Les Citoyens au Courant
271, route Principale
Très-Saint-Rédempteur (Québec) J0P 1P1

Le 20 juillet 2015

**OBJET : Projet d'inversion de la canalisation 9B et d'accroissement de la capacité de la canalisation 9 de Pipelines Enbridge Inc. (OH-002-2013)
Demande de révision administrative de la décision de l'Office national de l'énergie du 18 juin 2015 concernant la demande d'autorisation de mise en service partielle no 6 datée du 6 février 2015 relativement à l'exploitation de la canalisation 9B et incluant les ordonnances OPSO-E101-011-2015 et MO-045-2015**

Figure 4.25 - Comparison of Total Number of Reported Features vs. Chainage for the 2012-2014 and 2004-2008 Inspections (SA-ML)

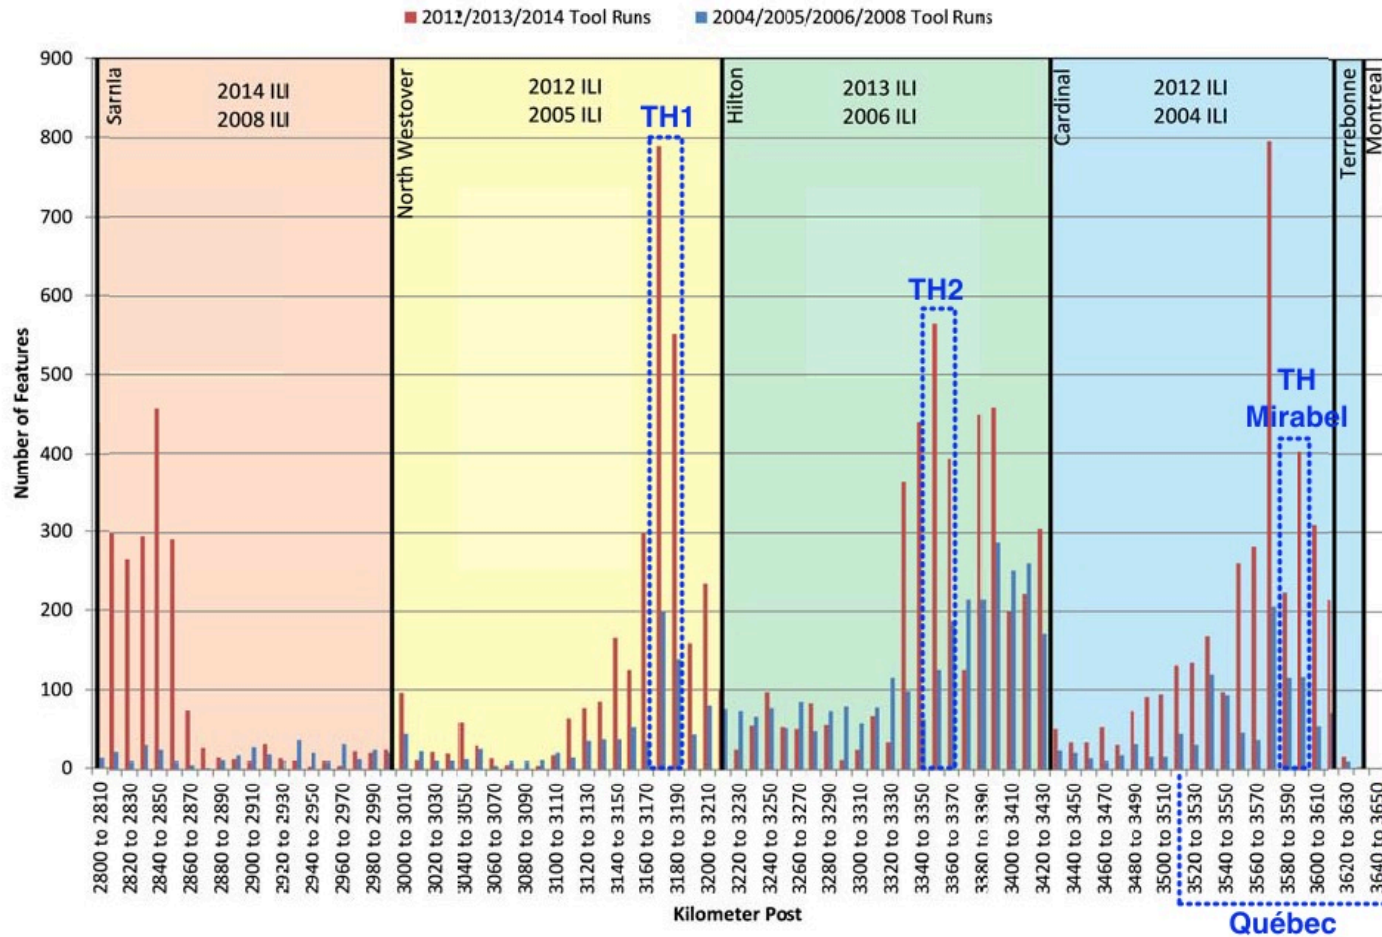
- 18. Dans cette même décision, l'Office a précisé que le critère de sélection retenu portait sur le nombre d'anomalies pouvant avoir une incidence sur l'intégrité qui n'ont pas été réparées (voir le paragraphe 14 de la présente demande). Or, les données publiquement disponibles comprises dans l'évaluation technique mise à jour d'Enbridge du 22 septembre 2014 ne sont pas présentées de manière à pouvoir appliquer ce critère et ainsi vérifier la justesse de la sélection des trois tronçons où seront réalisés les essais hydrostatiques ;

Mise en évidence des 3 tronçons sélectionnés pour les essais hydrostatiques (TH) en lien avec les anomalies détectées par inspections internes telles que rapportées dans l'évaluation technique d'Enbridge, 20/09/2014, p.55.

Figure 4.32 - Predicted Failure Pressure Ratio Distribution for All Reported Features (SA-ML)

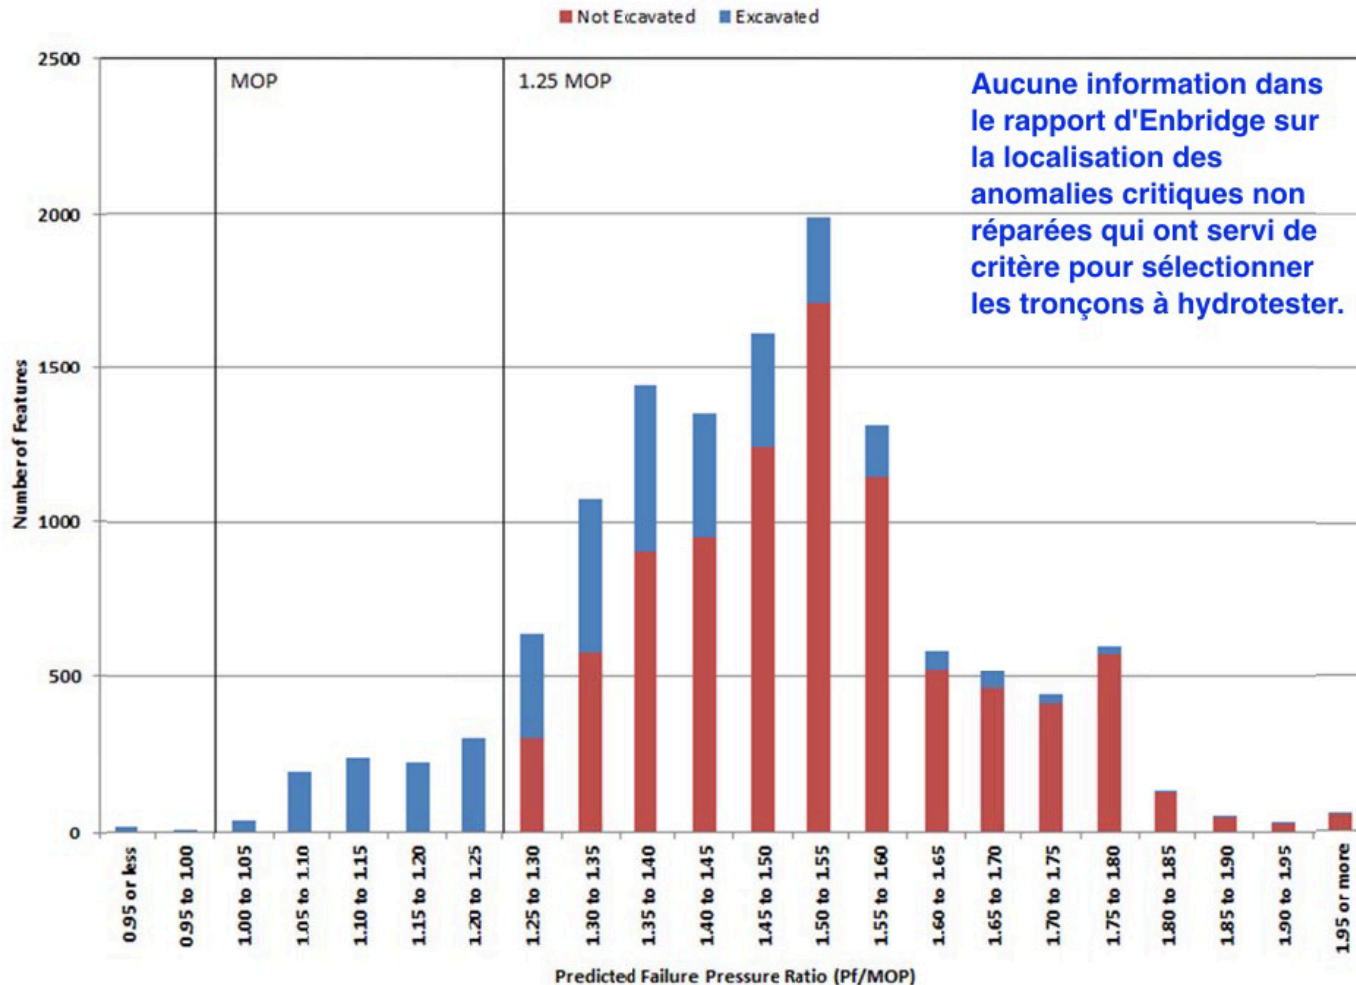
- 19. La figure 4.32 de l'évaluation technique mise à jour d'Enbridge (p. 65) montre la distribution des anomalies (excavées et non excavées) selon leur coefficient de sécurité, telle que reproduite dans la partie 1 de l'Annexe II de la présente demande ;

- 20. Cependant, l'évaluation technique mise à jour d'Enbridge ne comprend aucune information sur la distribution tronçon par tronçon (de 10 km) des anomalies selon leur degré de sévérité le long de la canalisation 9 qui permettrait de sélectionner les tronçons les plus sujets à une défaillance ;

Figure 4.34 - Predicted Failure Pressure Ratio Distribution (False Negatives)

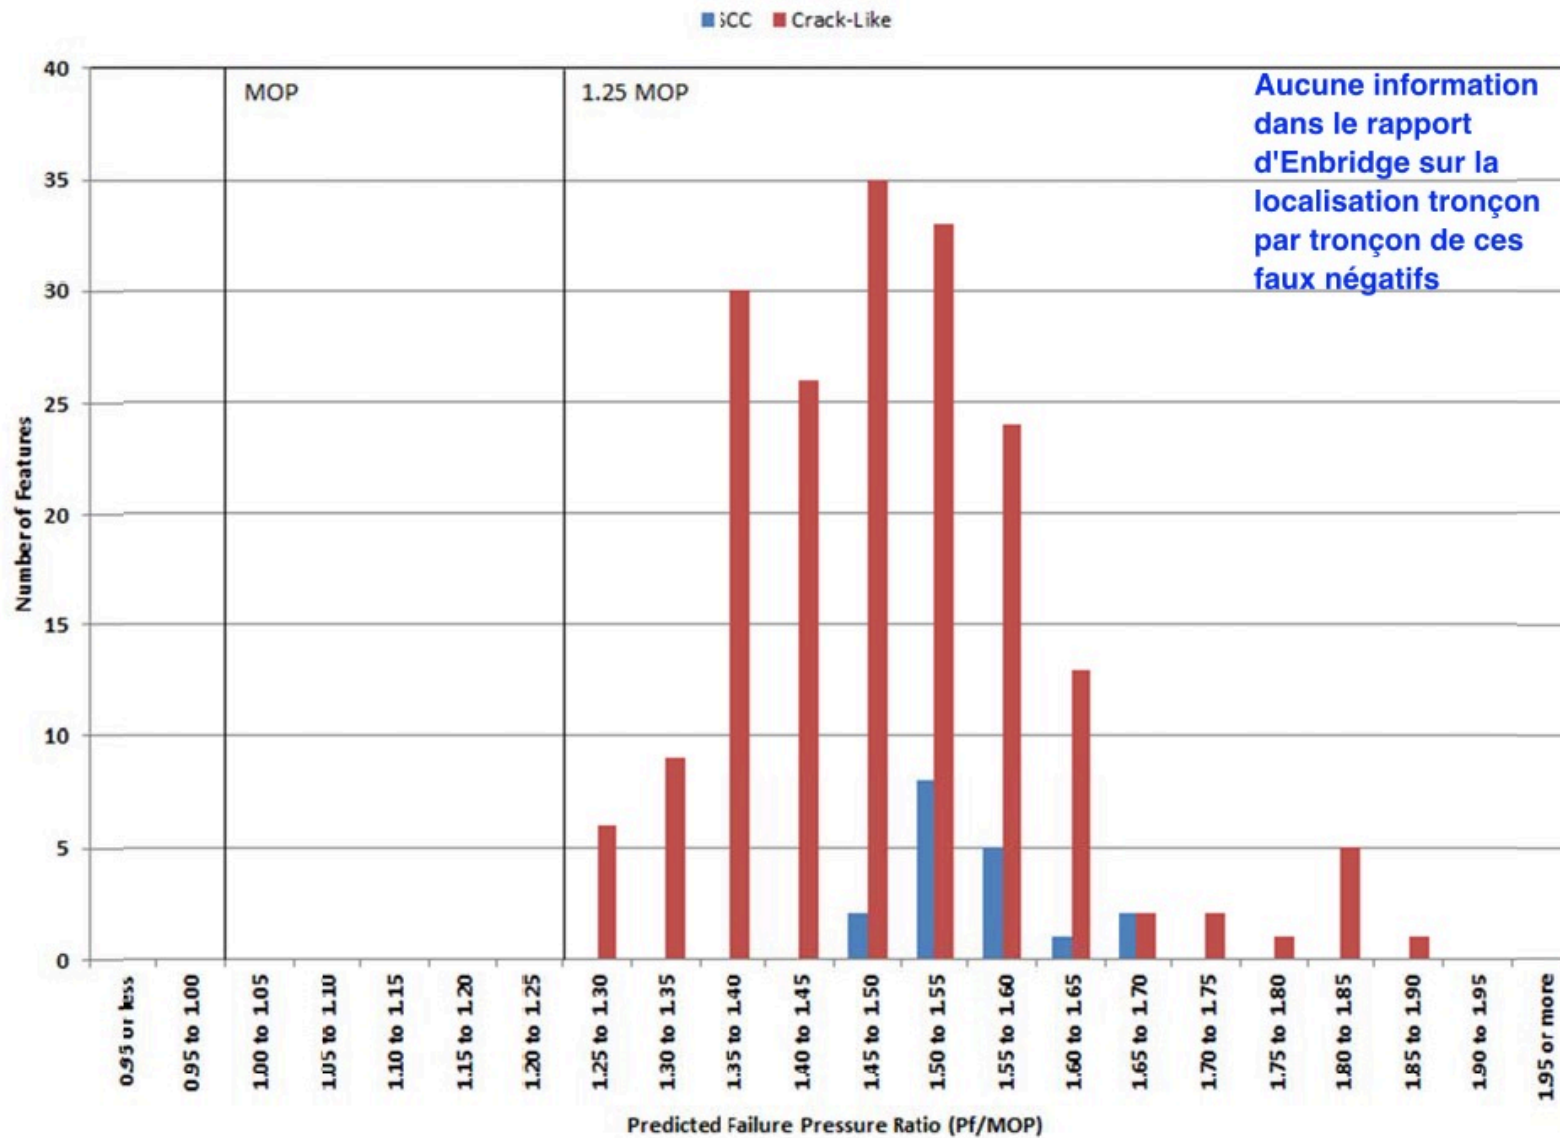
- 21. La figure 4.34 de l'évaluation technique mise à jour d'Enbridge (p.69) montre la distribution des faux négatifs trouvés lors des excavations selon leur coefficient de sécurité, telle que reproduite dans la partie 1 de l'Annexe II ;

- 22. Cependant, l'évaluation technique mise à jour d'Enbridge ne comprend aucune information sur la distribution tronçon par tronçon (de 10 km) de ces faux

négatifs le long de la canalisation 9 qui permettrait de sélectionner les tronçons les plus sujets à une défaillance ;

Partie 2 : Examen des caractéristiques des tronçons situés au Québec d'après l'évaluation technique mise à jour d'Enbridge pour vérifier la justesse du choix du tronçon de Mirabel.

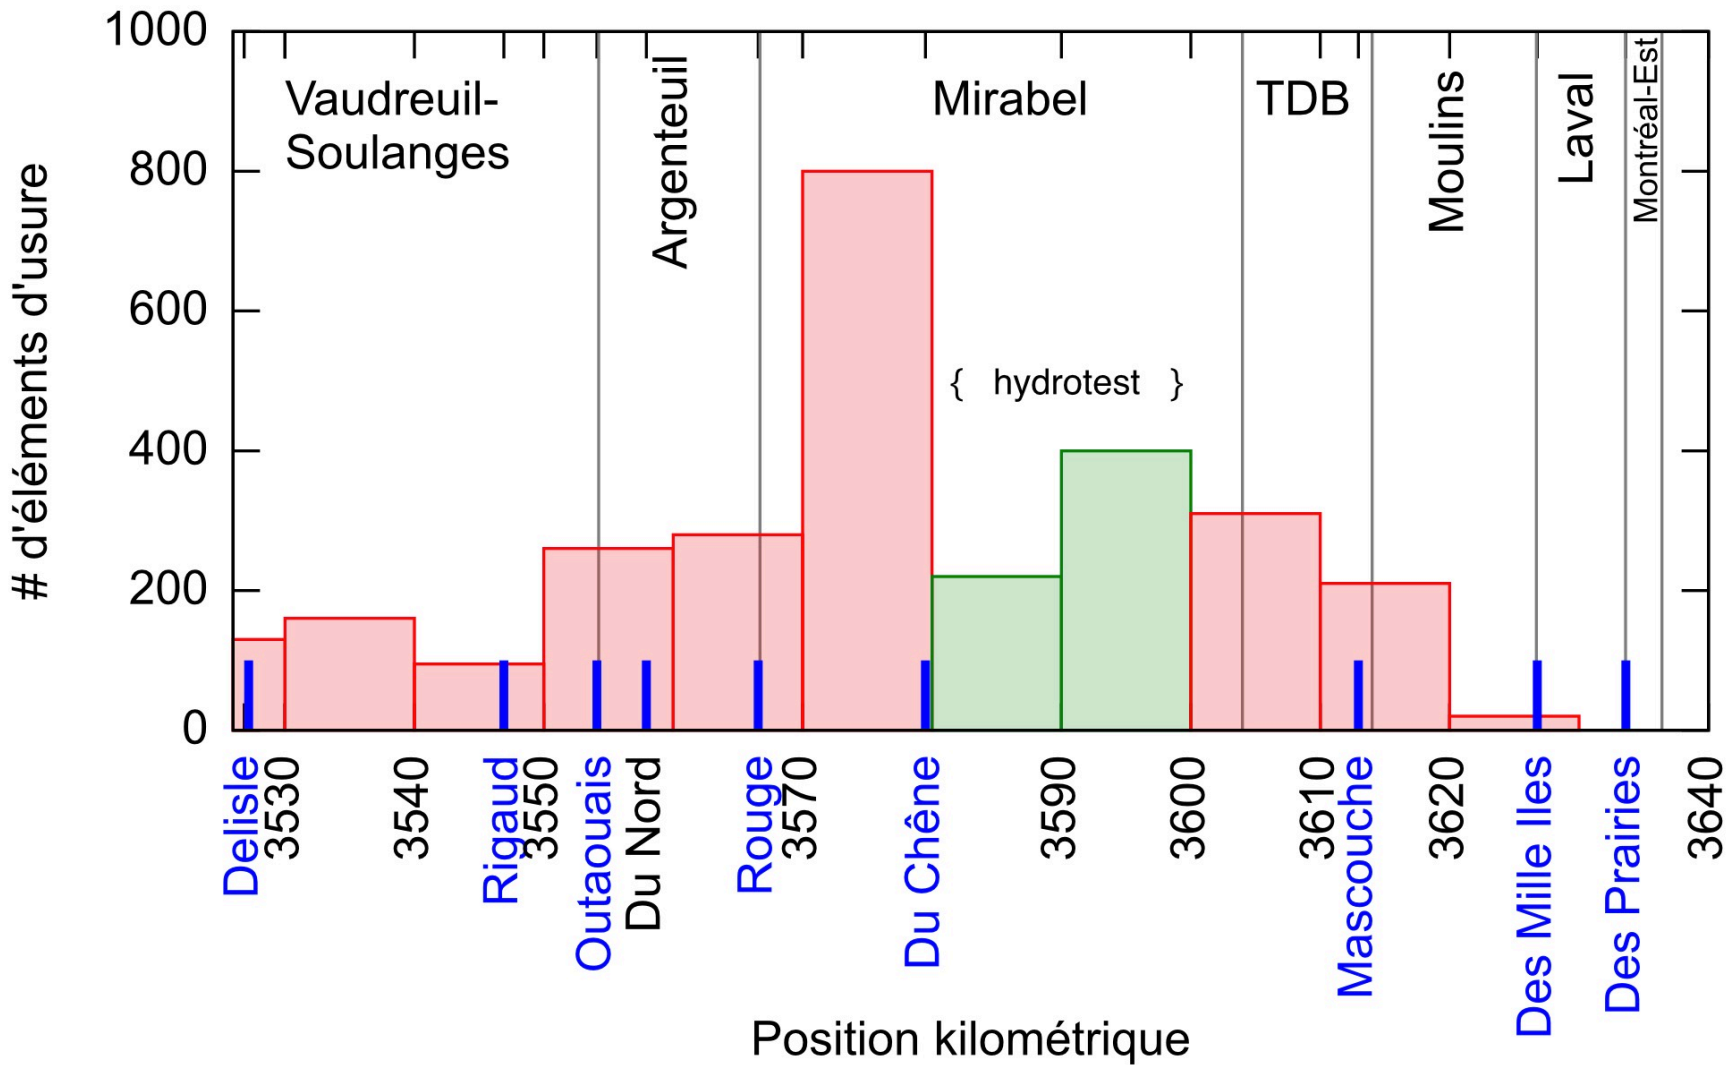
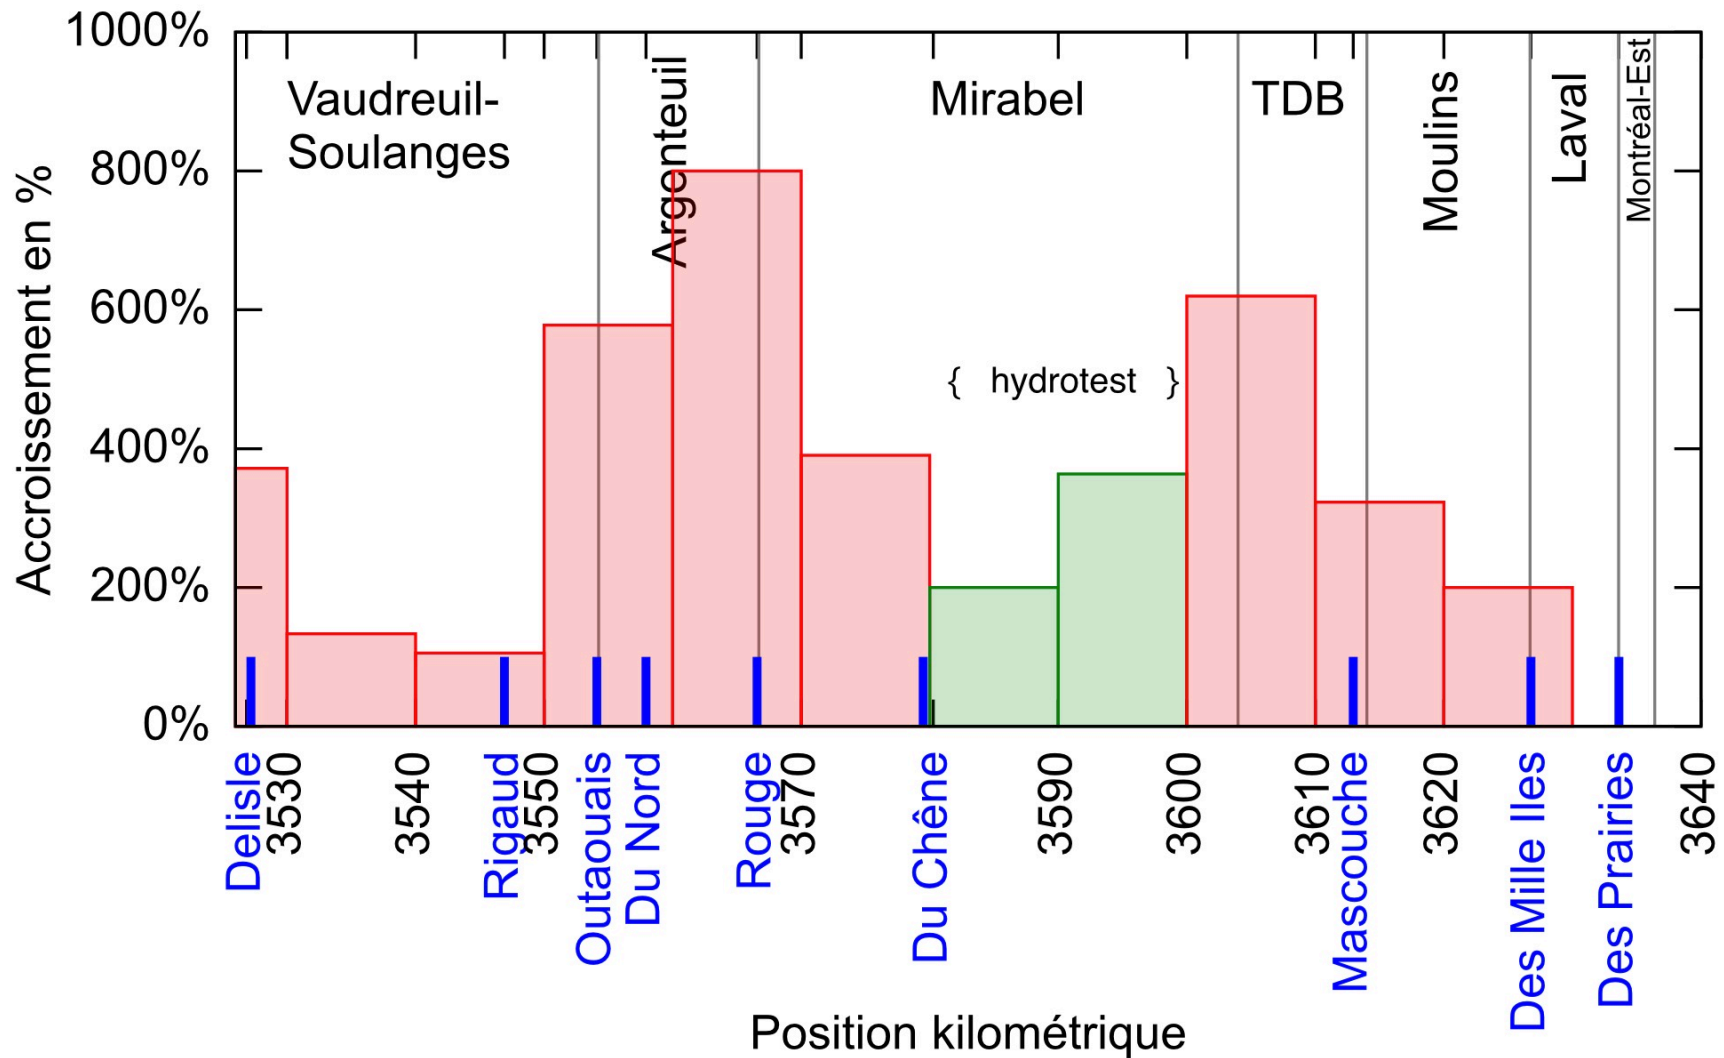
25. Par ailleurs, une analyse de L. Caron des données présentées dans l'évaluation technique mise à jour d'Enbridge afin d'examiner la justesse du choix du tronçon de Mirabel comparativement aux autres tronçons de la portion québécoise de la canalisation 9B (analyse fournie à la partie 2 de l'Annexe II de la présente demande) montre que :

- a. Le tronçon qui comporte le plus grand nombre d'anomalies détectées par inspection interne en 2012 est celui situé entre les vannes 54 et 55 dans la région de Mirabel (KP 3570 - KP 3580). Or, ce tronçon ne fait pas partie du tronçon sélectionné par l'Office pour l'essai hydrostatique de validation, lequel est borné par les vannes 55 et 56 (KP 3580,71 à 3601,64) ;

- b. Le tronçon qui comporte l'accroissement le plus important du nombre d'anomalies (800%) détectées par inspection interne entre 2004 et 2012 est situé dans la MRC d'Argenteuil. Or aucun essai n'est prévu sur ce tronçon ;

- c. Le tronçon qui franchit la rivière Outaouais et le rivière du Nord (KP 3550 - KP 3560) le nombre d'anomalies a plus que quintuplé (accroissement de près de 600%) entre 2004 et 2012, tandis que dans le tronçon sélectionné à Mirabel pour l'essai hydrostatique, l'accroissement moyen est de moins de 300% ;
